改善箇所説明図

基準不適合発生箇所

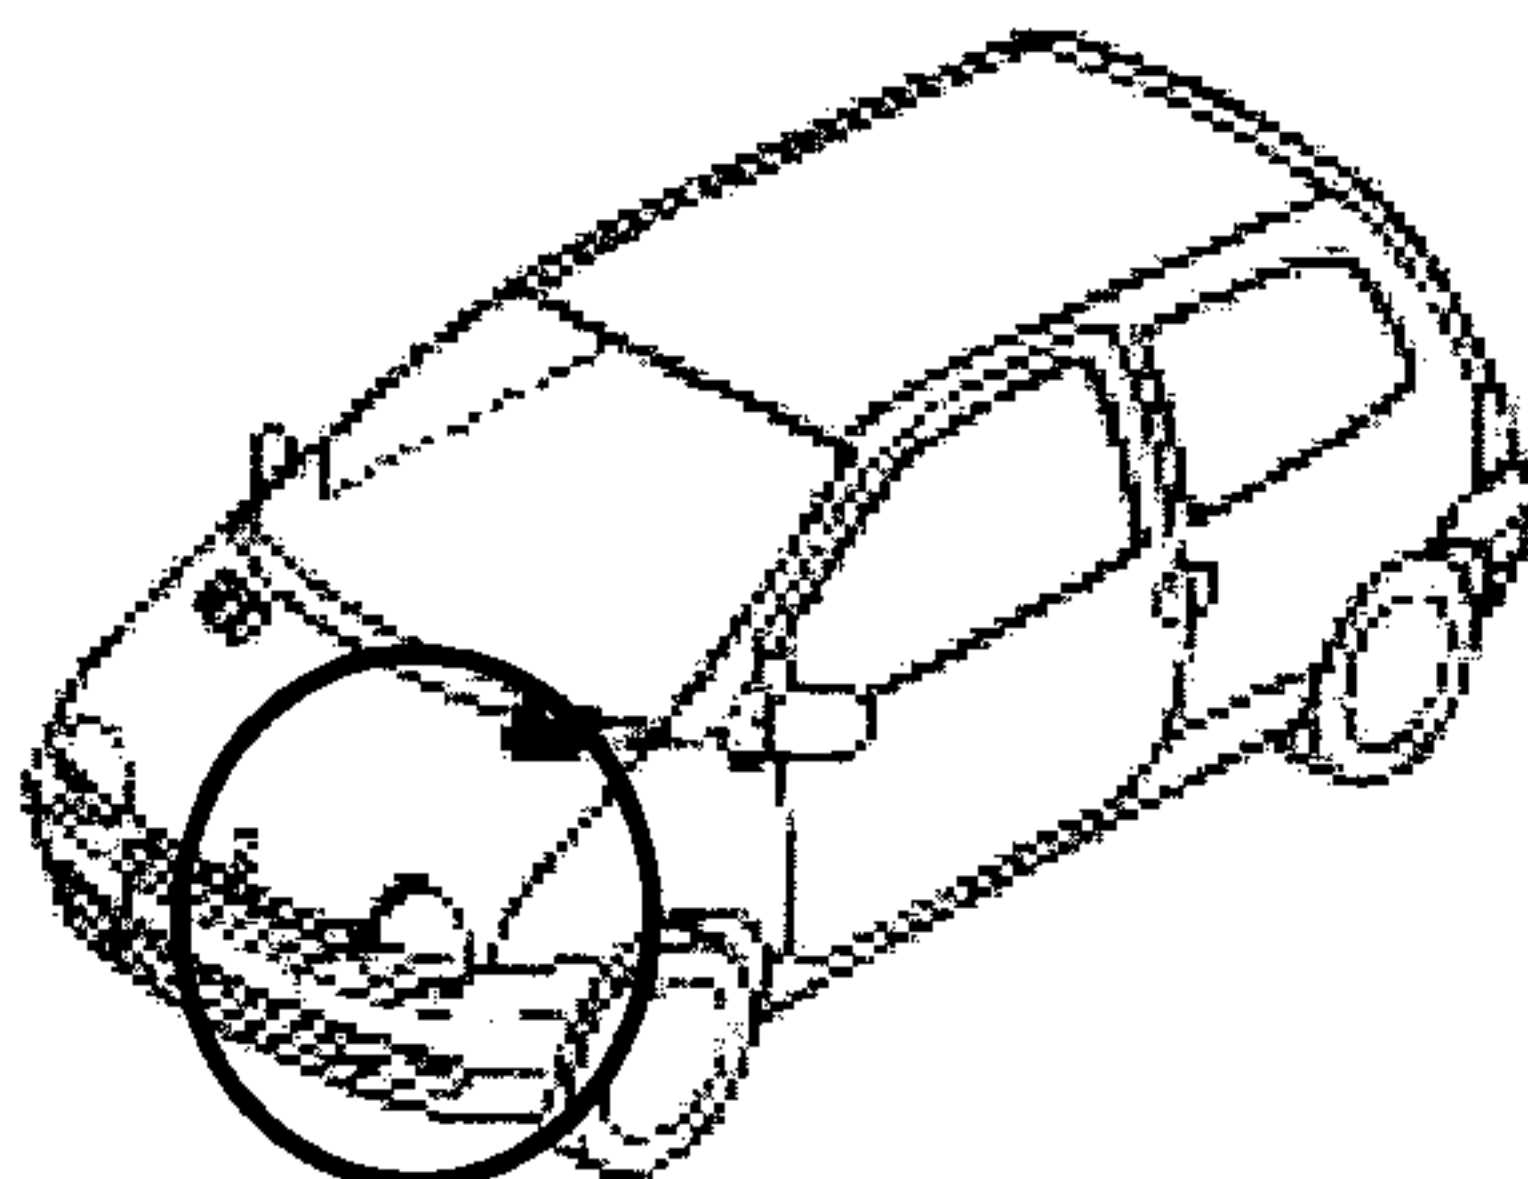
変速機下部に取り付けられたシフトポジションセンサーの後退灯用スイッチにおいて、内部接点の炭化により接触不良を起こすものがあるため、そのまま使用を続けると、リバースレンジ（後退）に変速した際に正常に通電されず、後退灯が点灯しなくなるおそれがある。

全車両、シフトポジションセンサーを対策品に交換する。
